福島第二原子力発電所 1号（2, 3, 4号）発電用原子炉 廃止措置計画認可申請について （審査会合における指摘事項の回答）

令和 3 年 2 月
東京電力ホールディングス株式会社

審査会合における指摘事項の回答（No.16）（1／5）

第6-1図 デーゼル発電機から各号炉へ電源を供給する際の電路

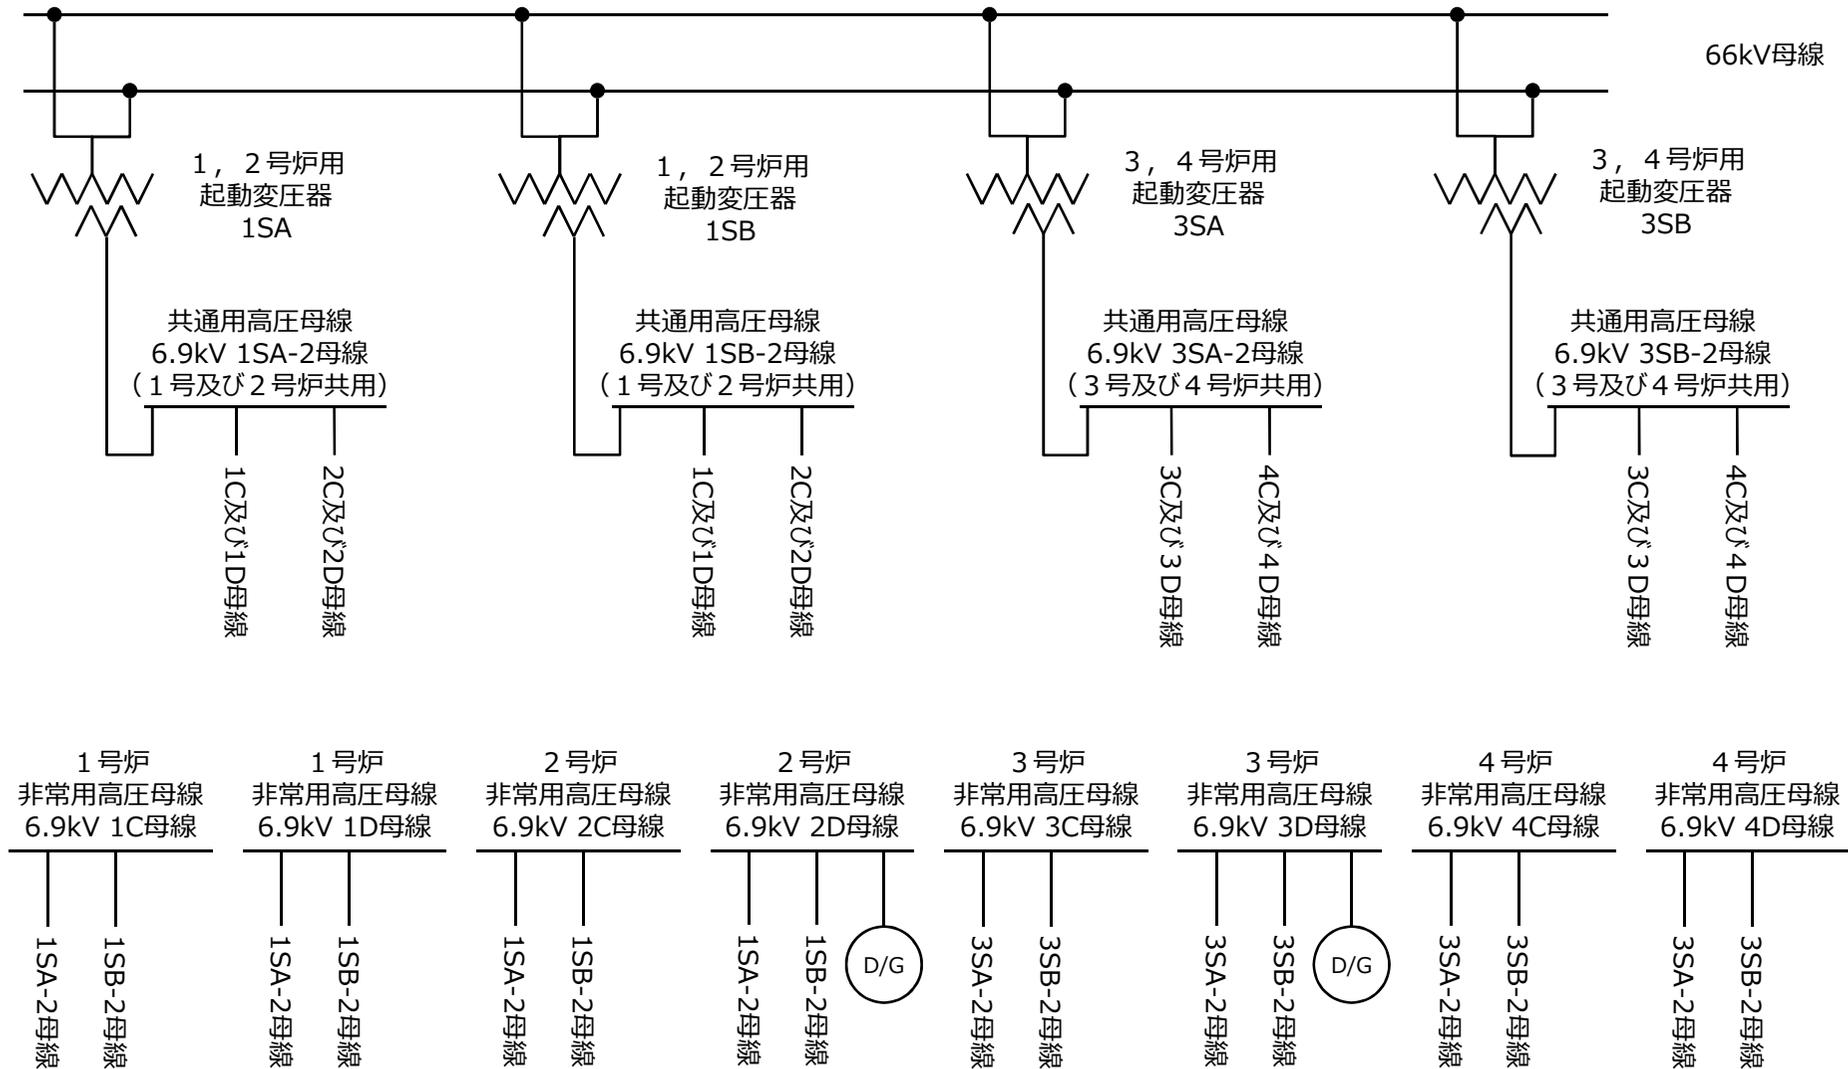
（非常用）ディーゼル発電機その他号炉融通について、廃止措置計画認可申請書に追記すること。
また、（非常用）ディーゼル発電機その他号炉融通に関する手順等を説明すること。

1号, 2号, 3号及び4号炉で電力を融通できる設計とする。第6-1図に示すとおり、共用高圧母線 (1号及び2号炉共用) へ接続することで、1号炉の非常用高圧母線に電力を融通できる設計とし、また、66kV母線へ送電して共用高圧母線 (3号及び4号炉共用) へ接続することで、3号及び4号炉の非常用高圧母線に電力を融通できる設計とする。

1号, 2号, 3号及び4号炉で電力を融通できる設計とする。第6-1図に示すとおり、共用高圧母線 (3号及び4号炉共用) へ接続することで、4号炉の非常用高圧母線に電力を融通できる設計とし、また、66kV母線へ送電して共用高圧母線 (1号及び2号炉共用) へ接続することで、1号及び2号炉の非常用高圧母線に電力を融通できる設計とする。
